東海第二発電所 基準地震動Ssの策定について (コメント回答)

平成28年11月11日
日本原子力発電株式会社

審査会合でのコメント

振幅包絡線の設定に係るマグニチュード(M), 等価震源距離(Xeq)の設定

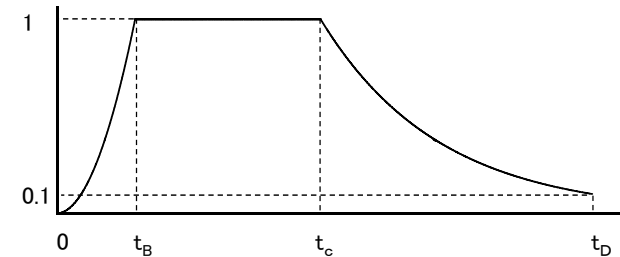
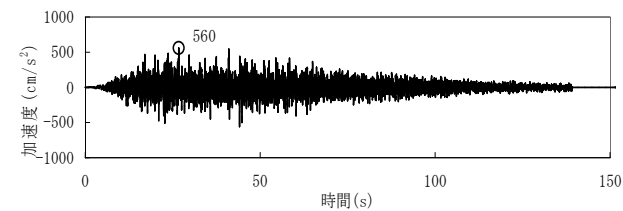
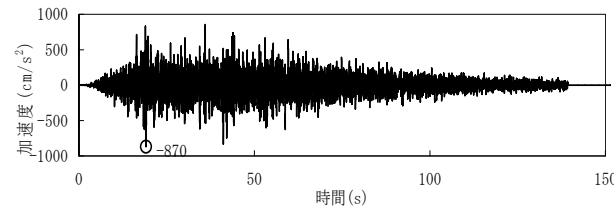
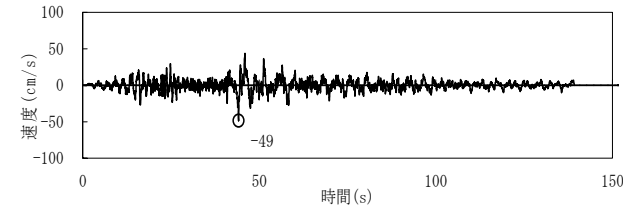
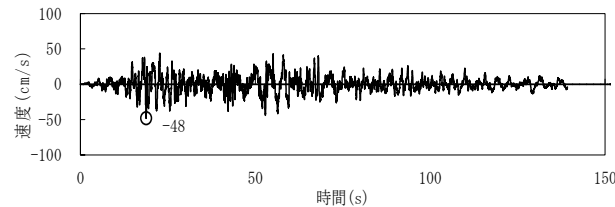
No.	日付	回次	コメント内容	回答状況	該当箇所
1	平成28年 10月21日	第410回 審査会合	基準地震動Ss-D1に支配的な震源は内陸地殻内地震だけでなく、プレート間地震の影響も大きいことから、振幅包絡線の設定に関してはプレート間地震の影響も考慮したものを検討すること。	今回回答	P9～11
2	平成28年 10月21日	第410回 審査会合	内陸地殻内地震の断層モデルによる基準地震動について、申請時の評価結果と比較して、関係を整理すること。	今回回答	P24～25

地震規模M, 等価震源距離 X_{eq} については、基準地震動Ss-D1に対して支配的な震源となるプレート間地震及び内陸地殻内地震のうち、より継続時間が長くなるよう、プレート間地震の条件を考慮してM8.3, $X_{eq}=135.8\text{km}$ とする(詳細は次頁で説明)。

■基準地震動Ss-D1の応答スペクトルに適合する模擬地震波作成に関し、Noda et al.(2002)の方法に基づく振幅包絡線の設定に必要なM, Xeqについては、基準地震動Ss-D1に対して支配的な震源となるプレート間地震(2011年東北地方太平洋沖型地震)及び内陸地殻内地震(F1断層, 北方陸域の断層, 塩ノ平地震断層の連動による地震)のうち、より継続時間が長くなるよう、プレート間地震(2011年東北地方太平洋沖型地震)の条件を考慮して設定する。

Noda et al.(2002)に適用するマグニチュードについては、Mが8を大きく超えるような地震に関する気象庁マグニチュードは過小評価になることが知られている(気象庁(2012))ことを踏まえ、安全側にMwの値をMとみなして、上記知見に基づき、Mw8.3=M8.3として設定する。

プレート間地震の地震動評価で設定した2011年東北地方太平洋沖型地震の基本震源モデル全体を考慮した等価震源距離Xeq=135.8kmとする。

振幅包絡線のM, Xeqは、2011年東北地方太平洋地震に関する知見等に基づきM8.3, Xeq=135.8kmとする。
